COMUNE: ZOGNO
PROVINCIA: BERGAMO

PROGETTO: Piano Attuativo AT_02_16246

**INTEGRAZIONI E REVISIONI ALLA RELAZIONE
DI COMPATIBILITÀ E FATTIBILITÀ GEOLOGICA
(OTTOBRE 2018) REDATTA AI SENSI DELLA DGR.
IX/2616 DEL 30/11/2011**

DATA: OTTOBRE 2019

Figura 2: stralcio della Tavola 3c allegata al Documento di Piano (non in scala) della variante vigente.

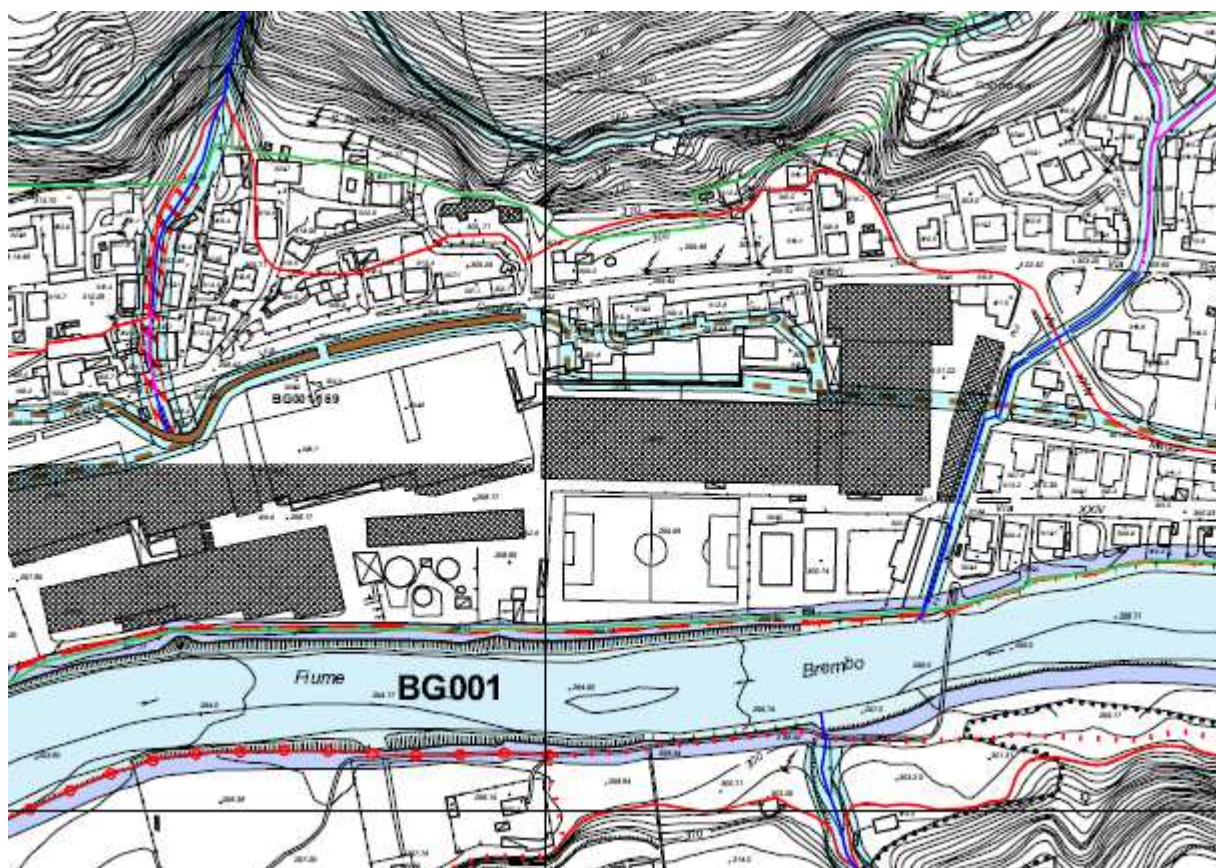
- ✓ nella tavola di cui al Documento di Piano risulta il vincolo di Polizia Idraulica per la Roggia Traini e non risulta alcun vincolo nella zona del campo sportivo comunale;
- ✓ nella tavola di cui al Piano delle Regole non risulta vincolata la Roggia Traini mentre si rileva la presenza di un canale interrato nella zona del campo sportivo comunale.

Per quanto attiene la Roggia Traini, in paragrafo 2.0 è stata eseguita la verifica idraulica delle sezioni di deflusso di progetto al fini del rilascio del nulla osta idraulico in capo al comune.

Figura 5: tabella e grafico portata / altezza deflusso nella tubazione in relazione alla portata di progetto (pari a 1,8 mc/sec in blu e alla portata di massima piena riscontrata nel canale pari a circa 3,4 mc/sec in rosso).

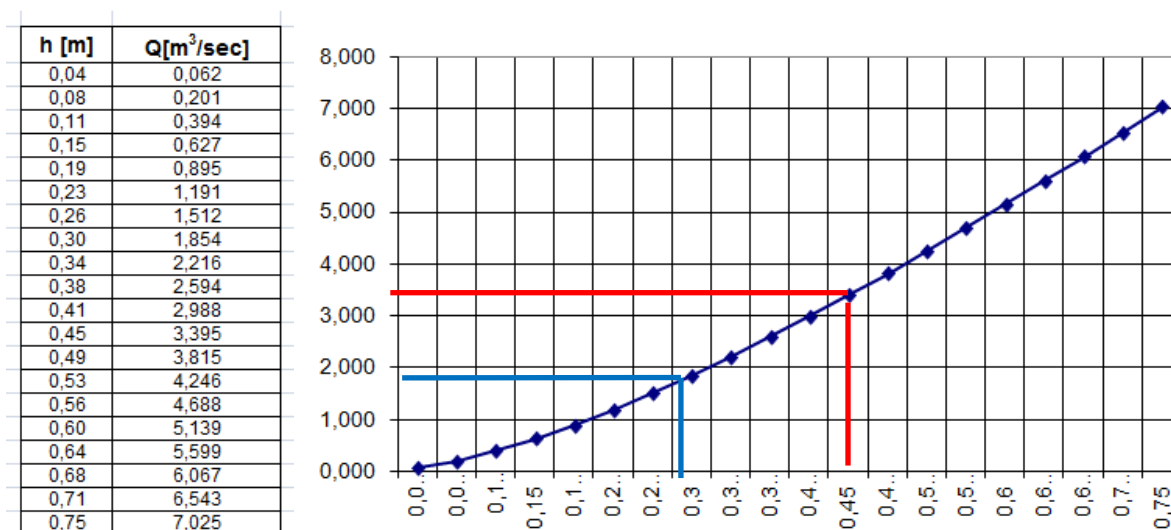
La portata di progetto adottata per le verifiche idrauliche è pari a 1,8 mc/sec.

Tale valore risulta verificato così come valori di portate pari a 3,4 mc/sec (con un franco di 0,3 m) che, come indicato nel rapporto datato ottobre 2018, possono ritenersi più prudenziali, anche in ragione dell'immissione delle acque di pioggia (come da stato di fatto - cfr. par.4.1).

CAPACITA' DI SMALTIMENTO per un'altezza d'acqua $h = 0,45$ m			
FORMULE (moto uniforme)			
Portata	$Q = AV$	dove	A = Area di deflusso V = Velocità di deflusso
Velocità di deflusso	$V = c \cdot \sqrt{R_i \cdot p}$	dove	c = coefficiente di attrito R _i = raggio idraulico p = pendenza
Coefficiente di attrito	$c = \frac{100 \cdot \sqrt{R_i}}{m + \sqrt{R_i}}$	dove	m = Coeff. Di scabrosità di Kutter
RISULTATI			
c	⇒	74,20	
V	⇒	3,02	[m/sec]
Q	⇒	3,395	[m³/sec]
